令和 6 年 6 月 2 7 日 (木)
第 3 回松本市都市計画審議会都市計画道路見直し部会

240227_第 2 回都市計画道路見直し部会での意見及び対応

必要性の評価結果（案）（第2回部会からの修正点：新旧対照）

松本都市計画道路の見直し必要性の評価結果 （案）

1 - 1 . 都市環境機能
(1) 幹線道路網密度の向上機能

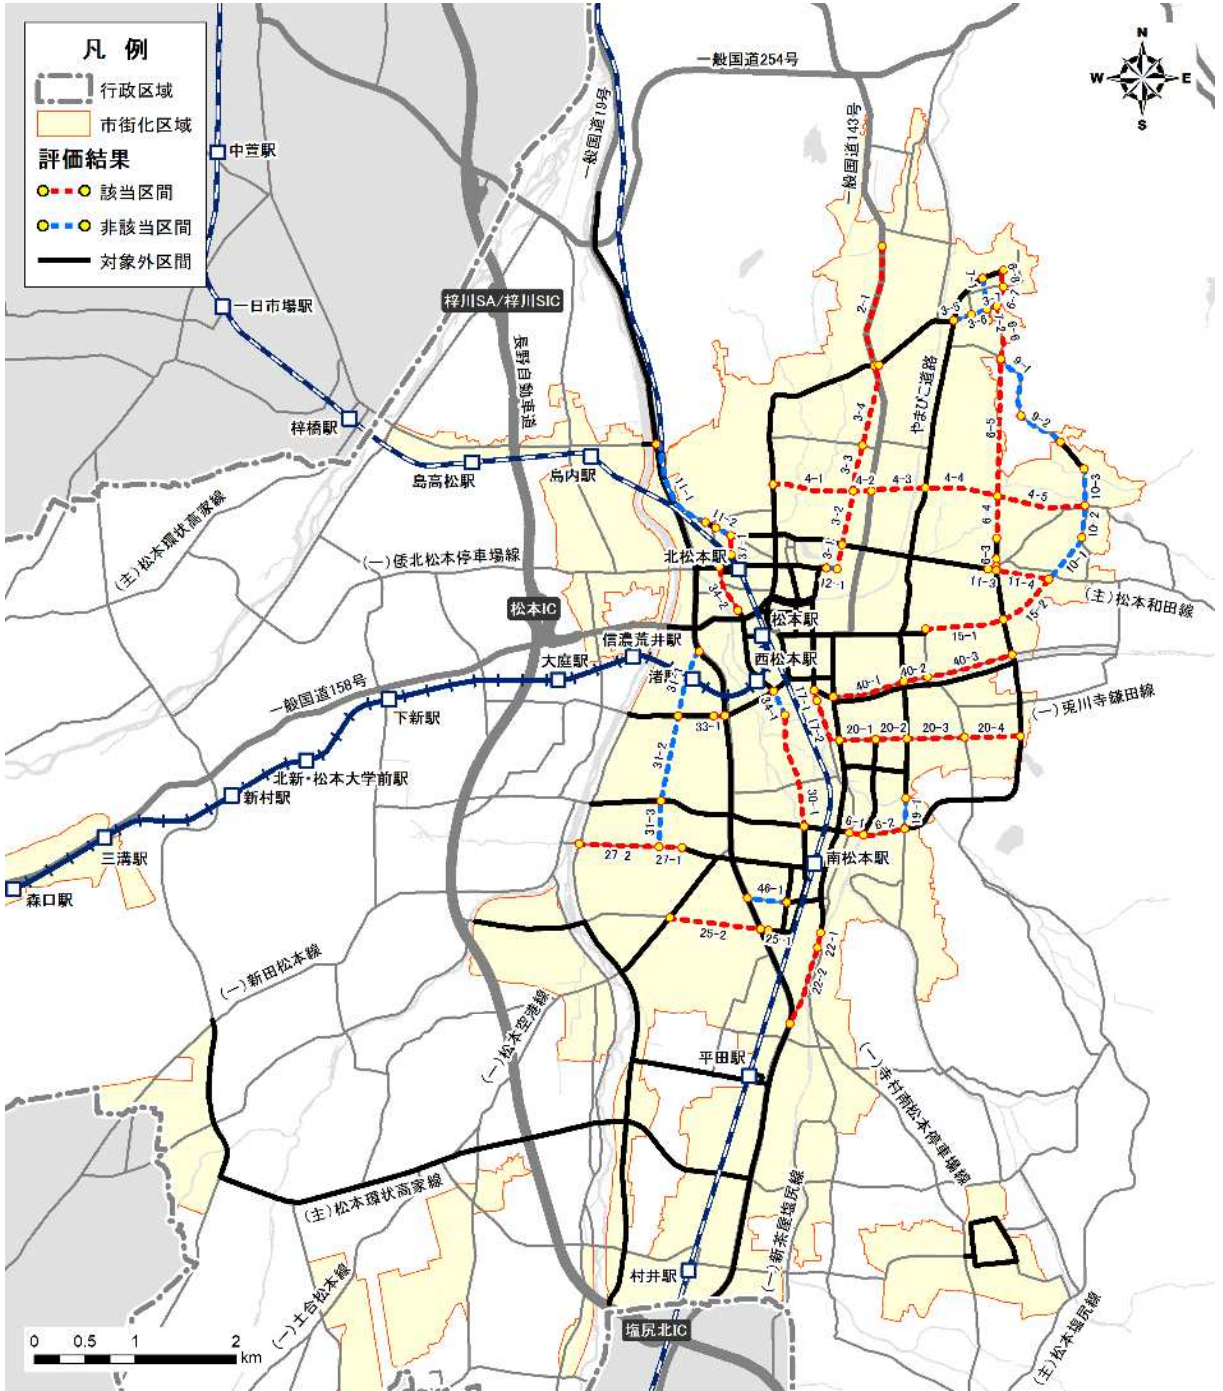
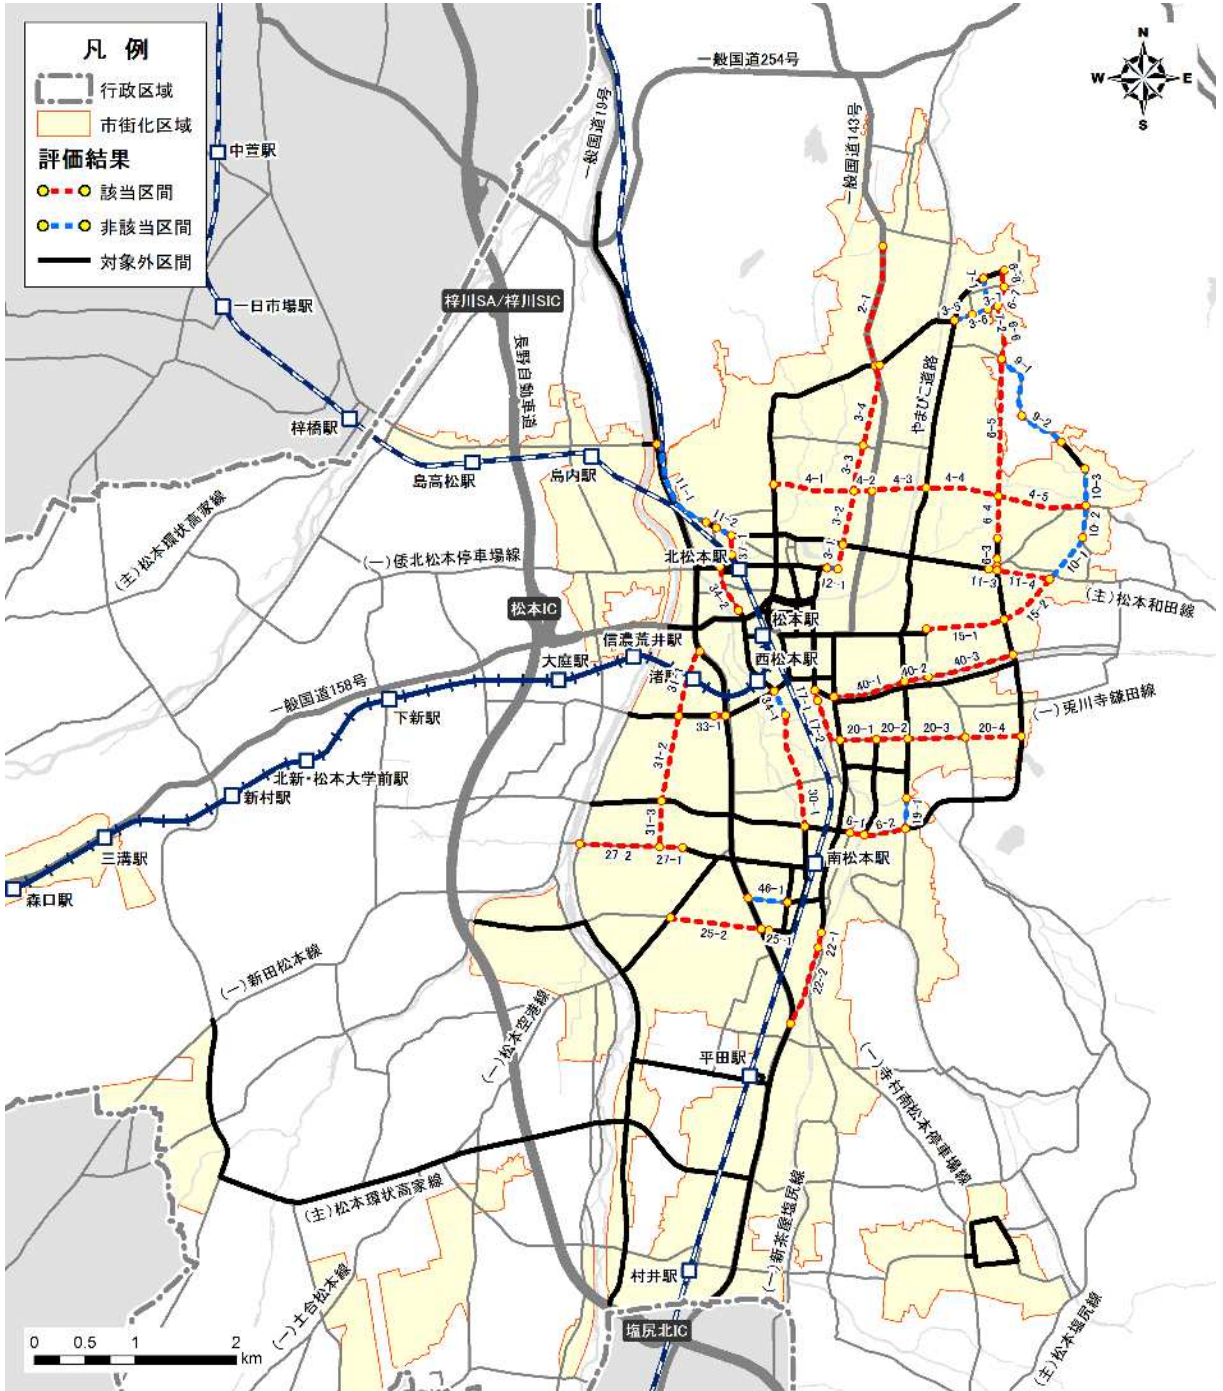
No	意見	回答	対応・修正
1	(轟部会長) P10,11幹線道路網密度について、メッシュ内で複数の用途地域が設定されている場合の基準となる密度の判断は。	メッシュごとの過半で判断しています。	1 住居系、工業系用途地域 【評価の考え方】 ・ 国県道及び 2 車線以上の市道で囲まれた街区を求積 ・ 1 km²以上の街区内にある区間を該当として評価 【理由】 ・ 都市計画運用指針で、郊外住宅地では、1 km²を標準とする近隣住区を囲むように幹線道路を配置するとされているため。 2 商業地域 【評価の考え方】 ・ 現状の密度が 5km/km²未満の区間を該当として評価 ・ 浅間温泉及び美ヶ原温泉内は非該当とする。 【理由】 ・ 密度の基準は、従前と同様 ・ 地理的条件、特性上、温泉地は対象外とする。
2	(町田委員) P9土地利用緩衝機能について、区間20-4は該当にならないのか。	該当すると考えられるので、修正します。	
3	(轟部会長) P9土地利用緩衝機能の区間31-1が非該当なのは、過半に至っていないということか。	区間31-1は、用途地域をまたぎますが、境になっていないため、非該当という判断です。	
4	(森本委員) 幹線道路網密度について、全国的な平均値を確認してはどうか。 全国的に基準を満たしているのかどうかで、考え方が変わる。 整理が難しければ、いくつかの都市を参考とすることが考えられる。	長野市では、同指標で評価していません。 松本市の前回の見直しで評価しています。 基準について、改めて整理します。	
5	(轟部会長) 幹線道路網密度の基準が古いので、他都市の事例を確認するのも一つの方法。 長野市の例では、この指標は入っているか。		
6	(轟部会長) 幹線道路網密度について、土地利用との整合という意味合いでは、他の指標で都市機能誘導機能や居住誘導機能の考え方があるため、振り替えることも考えられる。	-	
7	(村石委員) 幹線道路網密度の考え方について、92年のゆとり社会と街づくり道づくり以降の指標はないのか。 前回の見直しでも同指標を使っていて、今回、アップデートがないということか。	同基準で最新のものはありません。 指標は、前回見直しと同様です。

8	(村石委員) 幹線道路網密度を高めたいのであれば、市内の平均値等を基準とし、満たないところを評価するなど、新たな指標を作り出したほうがよいと考える。	意見を踏まえ検討します。

▼修正前 ・該当区間数：58区間 ○「ゆとり社会と街づくり道づくり」(建設省)において、用途地域別の幹線道路網の適切な配置密度として、商業地域5km/k㎡以上、住宅地域4km/k㎡以上、工業地域1km/k㎡以上を満たすことが望ましいとされている。 ○このため、『当該基準を満たすために必要となる道路(区間)』を対象とする。	▼修正後 ・該当区間数：11区間 ○住居系、工業系用途地域 ・国道及び2車線以上の市道で囲まれた街区を求積 → 1k㎡以上の街区にある区間を評価(該当) <都市計画運用指針における配置基準より> ○商業地域 ・松本駅周辺は、従前の基準のとおり5km/k㎡未満であり、評価(該当) ・浅間温泉及び美ヶ原温泉周辺は、商業地域であるが、地理的条件、特性上対象外(非該当)

(3) 避難支援機能 (洪水災害)

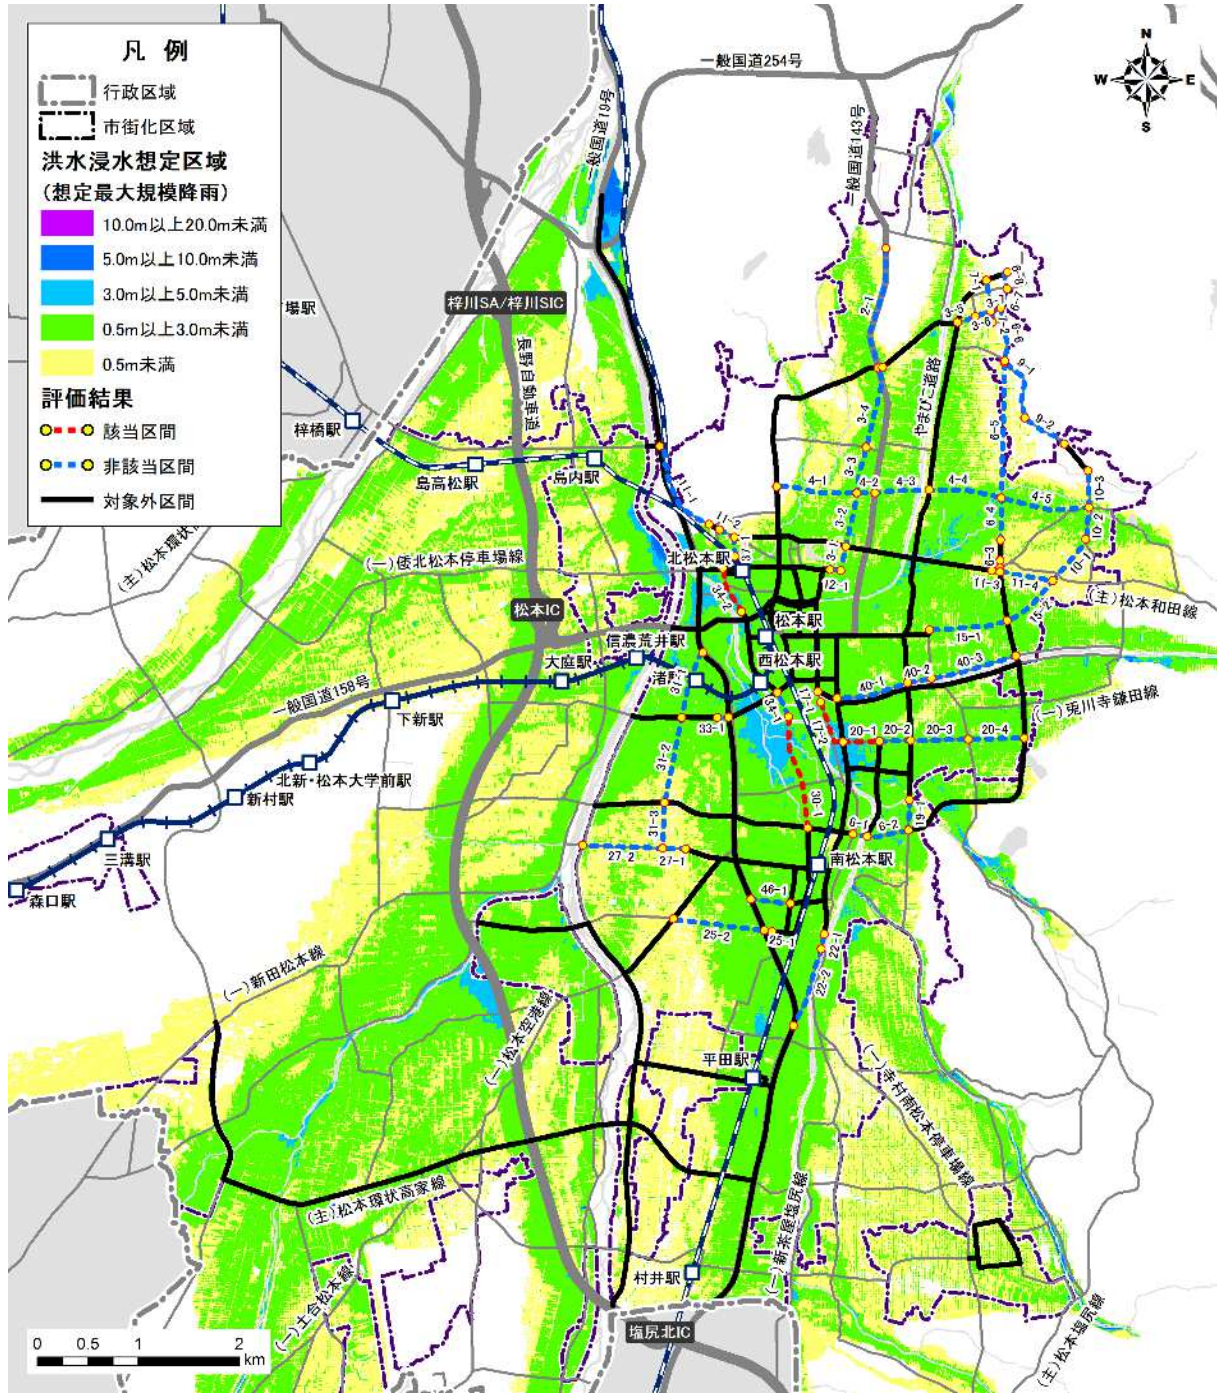
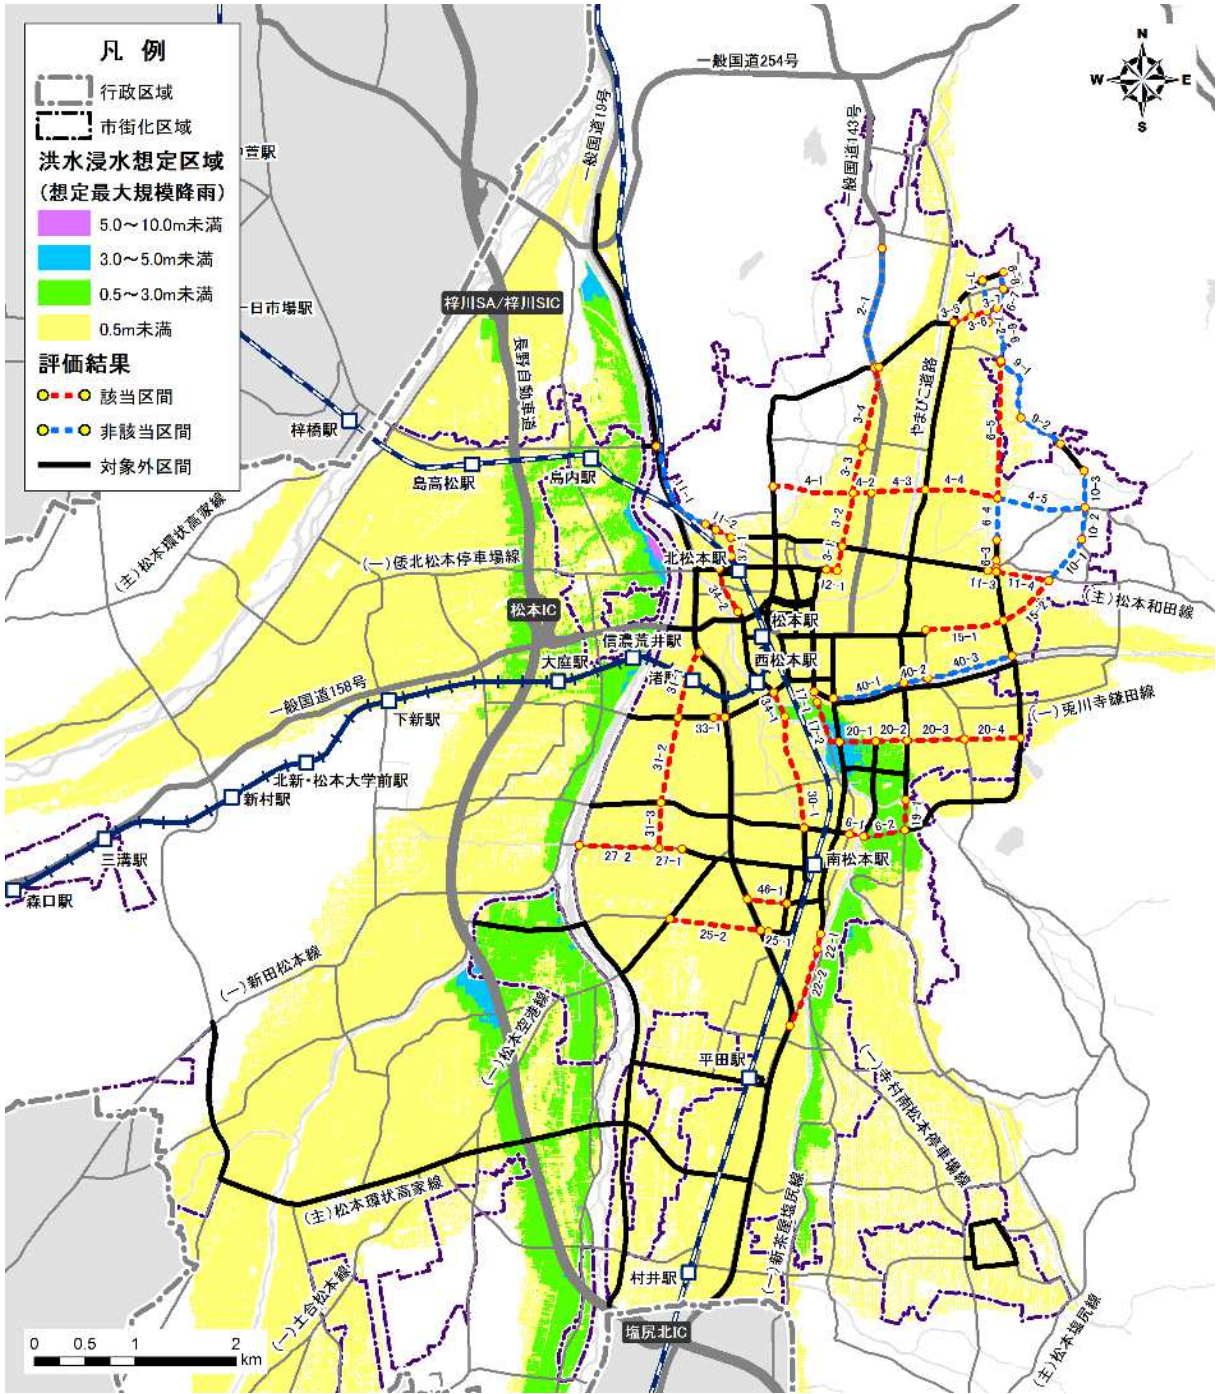
No	意見	回答	対応・修正
1	(村石委員) P21避難支援機能(洪水災害)について、洪水浸水想定区域内の道路すべてが該当というのは、少し乱暴と考える。 避難所、水防活動の拠点、水防倉庫やそのアクセス道路を評価できれば、目的に合致するのでは。	(事務局) 避難所は、公共施設が中心として設定されており、公共施設アクセスの考え方と重複すると考えられます。 水防活動は、河川周辺のポンプ活動等があり、そういったポイントの周辺を評価することを検討します。	【評価の考え方】 浸水想定深が3.0m以上の区域を含む区間を該当として評価 【理由】 ・洪水災害の場合、事前に警報が発令され、消防団の出動等の水防活動は、住民避難よりも早いことが想定される。 ・都市計画道路として交通需要の増がある場面は、避難のタイミングと考えられる。 【その他】 ・R5.4公表のハザードマップにおける最新の洪水浸水想定に更新(中小河川を含む)
2	(轟部会長) 避難所は、他の評価項目にある学校等の公共施設が指定される場合が多いと考えられるがどうか。		
3	(轟部会長) P21避難支援機能(洪水災害)について、0.5m未満の浸水は、垂直避難が可能であり、全員が避難することは現実的でない。 評価は0.5m未満の部分は除き、水防施設等へのアクセスを重視した方がいいと考える。		
4	(町田委員) 0.5m未満の評価は不要と考える。 該当路線が整備され、浸水想定区域を抜けられても、その先が非該当で道路がない場合に避難する先がないことになってしまう。		
5	(轟部会長) P17消防活動困難区域の解消について、消防活動困難区域(白い部分)が少しでも評価対象の道路にかかっていれば、該当という判断か。	この指標では、少しでもかかっていれば、該当としています。判断基準がわかるように記載します。	該当の判断が過半か一部か記載(他項目も含む)
6	(轟部会長) 他の項目と判断基準が異なるようであれば、注釈を入れるように。

▼修正前	▼修正後
・該当区間数：4 2 区間	・該当区間数：4 区間
○洪水浸水想定区域 (想定最大規模降雨) 内に該当する区間を対象とする。	○中小河川を含む最新の洪水浸水想定区域図を反映 (R 6 . 4 ハザードマップ公表) ○交通需要の発生は、避難のタイミングと考えられ、リスクの高いエリアからの避難が想定されるため、浸水深 3.0m 以上のエリアに該当する区間を対象とする。

1 - 3 . 収容空間機能
(1) 公共交通運行支援機能

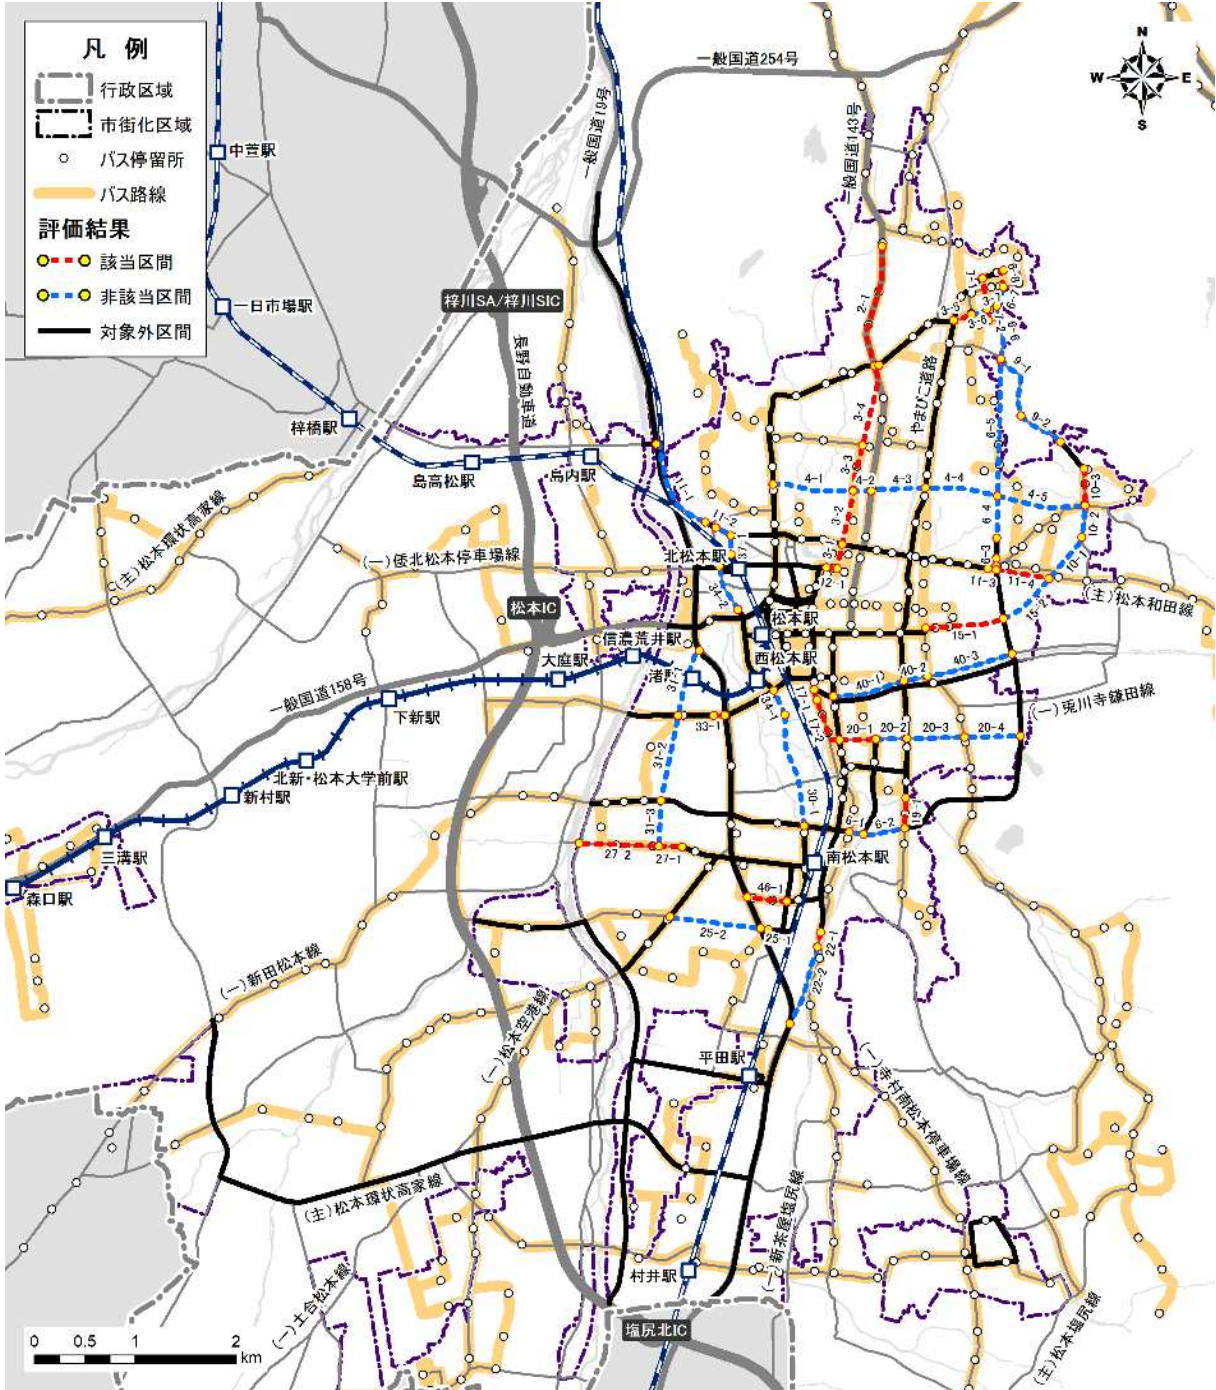
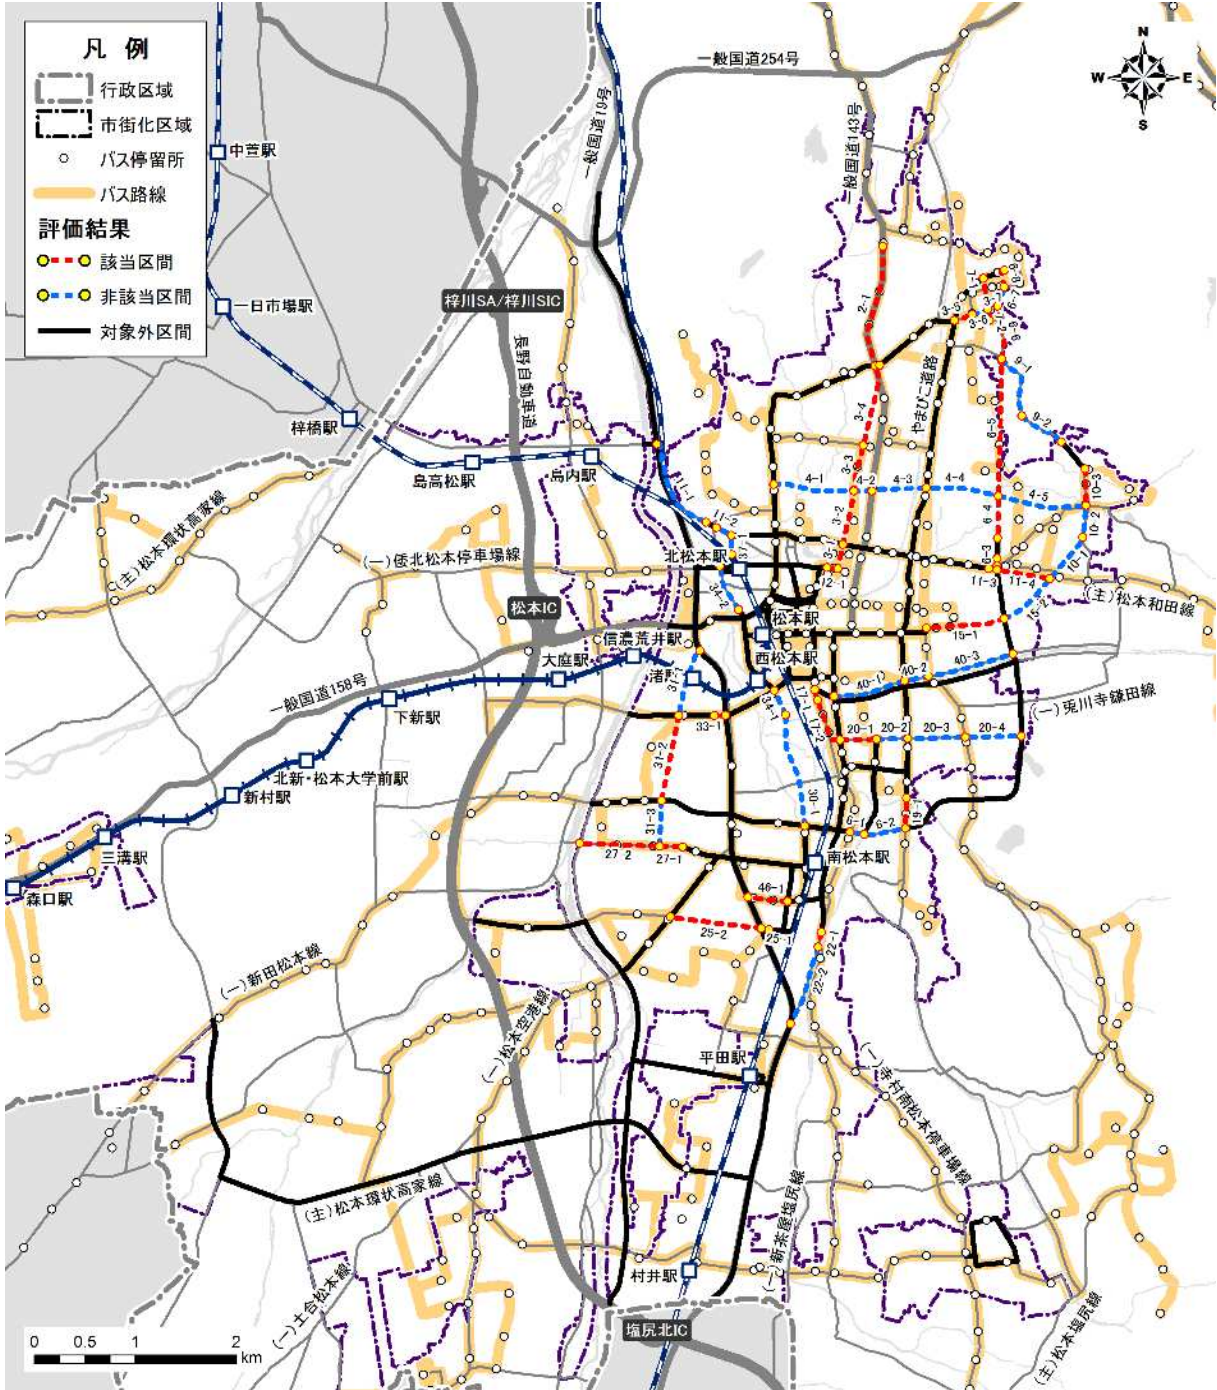
No	意見	回答	対応
1	(森本委員) P25公共交通運行支援機能について、バス路線になり得る道路は、どのように判断しているか。	現状のバス路線と並行する区間をなり得るとして判断しています。	【評価の考え方】 ・該当路線を再精査し、バス路線になり得る路線は、対応する路線を整理 【理由】 ・現道がない区間を評価に含めるため、「なり得る」路線は必要と判断
2	(轟部会長) P25でバス路線になり得ると判断した路線はどれか。	3-1,3-2,3-3,11-4,15-1がなり得ると判断しています。	
3	(轟部会長) 15-2もなり得ると考えられるのでは。 判断が難しいのであれば、現行のバス路線のみとする考え方もある。	再整理します。	
4	(森本委員) 資料の中で、「なりえる」と「なり得る」が混在しているので、統一すること。	修正します。

▼修正前	▼修正後
・ 該当区間数： 2 2 区間	・ 該当区間数： 2 9 区間
○ 現道がバス路線となっている又は整備後にバス路線になり得る区間を対象とする。	○ 現道がバス路線となっている又は整備後にバス路線になり得る区間を対象とする。 再精査：6-3、6-4、6-5、6-6、11-3、25-2、31-2 を追加（対応するバス路線を後述）
